## パブリックコメントで頂いたご意見

## 丹生ダム建設事業の検証に係る検討に関する意見 3) その他の意見

# 直近の実績取水水量における琵琶湖水位(試算③結果)

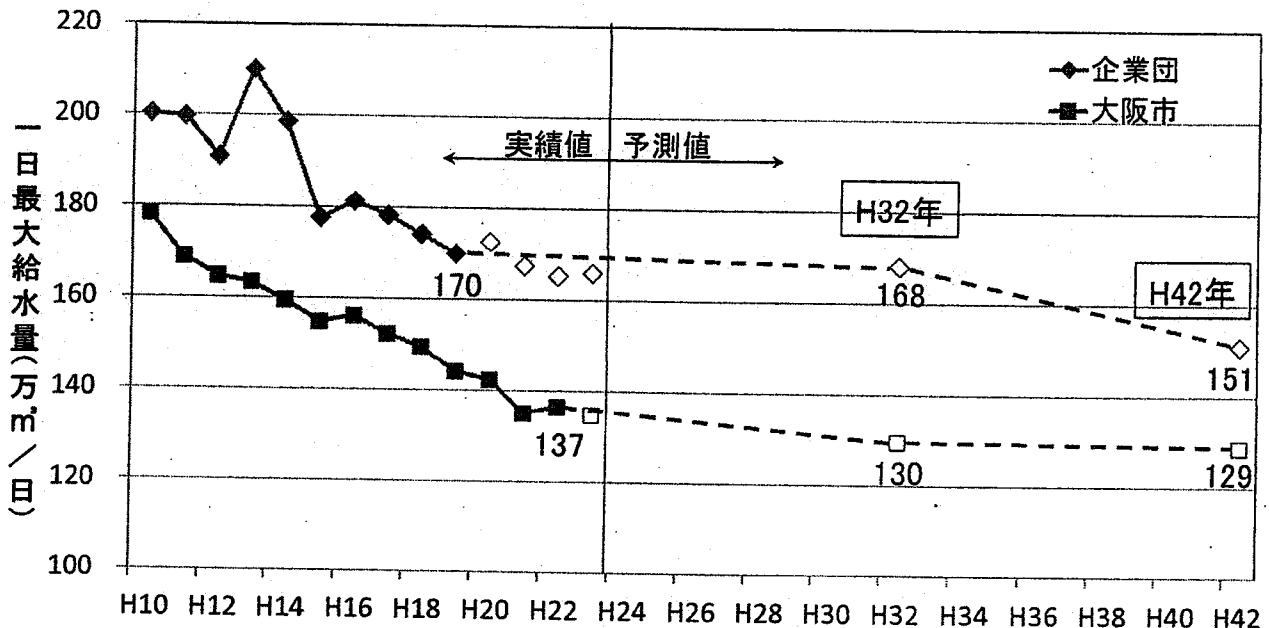
上記資料「参考一2」（p.8）（→添付〔資料A〕参照）に示されている「直近の実績取水量における琵琶湖水位（試算③結果）」では、既往最大渇水の流況を前提に、平成21年度の実績取水量での試算結果が示されているが、その「ケース4」において、「渇水補給なし」つまり「異常渇水対策容量なし」の場合でも琵琶湖水位がBSL-1.43mまでしか下がらないことが明記されている。

他方、淀川での取水量No.1の大阪広域水道企業団とNo.2の大阪市が最近、将来の水需要予測を発表しており（→添付〔資料B〕参照）、これによれば両者の今後の給水量は減少を続け、平成42年度には両者の一日最大給水量は平成21年度よりも更に25万m<sup>3</sup>減少するとしているから、今後、仮に既往最大渇水が再来したとしても、琵琶湖水位はBSL-1.43mを上回りこそすれ、利用低水位（BSL-1.5m）を下回ることは無い。

従って、丹生ダムまたは琵琶湖に異常渇水対策容量4050万m<sup>3</sup>を貯留する必要性は皆無である。

H15年(2003年)高時川頭首工の取水量と自然流量 (湖北土地改良区データ)

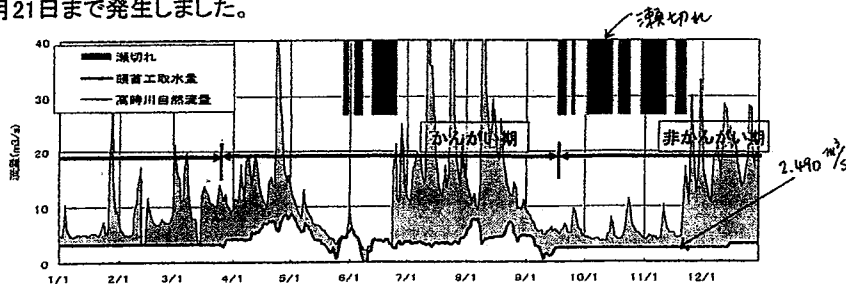
それは農業水路の維持や、この地域の環境的な機能を目的として、この時期についてもなお、2.490m<sup>3</sup>/sの農業水利権が設定され、これに基づく取水が高時川頭首工で実施されているからであり、この川の自然流量が少ない日には、これが直接の原因となって瀬切れが発生していることが「中間報告」の資料から読み取れます（→資料 4）。

## ②新たな貯留施設による安定した河川流量の確保

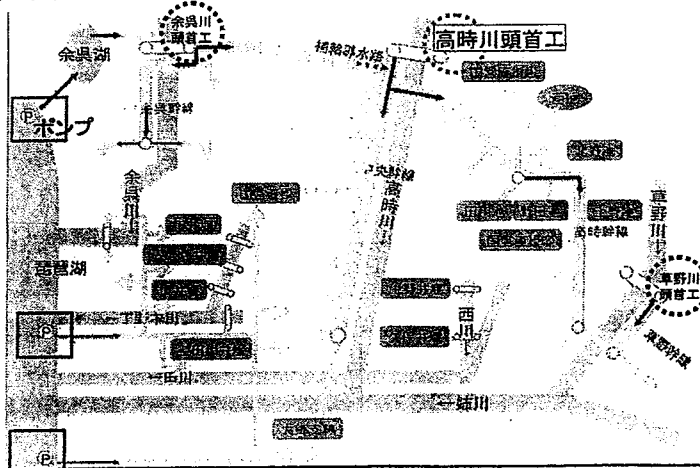
他方、貴整備局は平成 15 年 5 月 16 日付の「丹生ダム・大戸川ダム計画の見直し案説明資料」の中で、瀬切れを回避するには毎秒 2.5～3m<sup>3</sup>の流量が必要としています（→資料 5）。であれば、もしも上記の取水が無ければ、多くの場合にこの問題は発生しないことになる訳ですが、ではこの取水を無くすことが出来るかといえ、それは困難かも知れません。そこで考えられるのが「琵琶湖逆水施設」の利用です。
